Asunto : **Adicional N° 12 – Sectores Inestables**

Supervisión de la Obra: "REHABILITACIÓN Y MEJORAMIENTO DE LA CARRETERA
CHONGOYAPE – COCHABAMBA – CAJAMARCA, TRAMO: CHOTA – BAMBAMARCA -
HUALGAYOC"

INFORME Nº 12-2014/CSCII/MMMG

ASUNTO : Adicional 12 – Sectores Inestables

Foto N°23 Alcantarilla progresiva Km 219+100, se recomienda construir muros flexibles gavión.

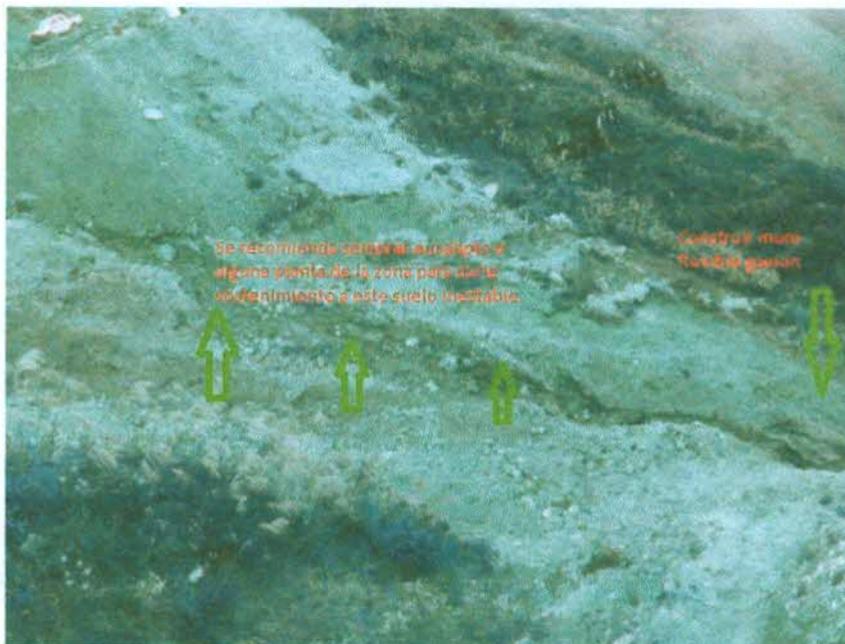
Se observa material coluvial que esta en proceso de movimiento em masa por la erosion, falta de cohesión e inestabilidad por la pendiente pronunciada.

Se recomienda para controlar esta actividad, construir muro flexible gavion en el talud de corte, en la salida de la alcantarilla al pie de la plataforma y otro muro flexible gavion en la parte baja que va hacia la quebrada.
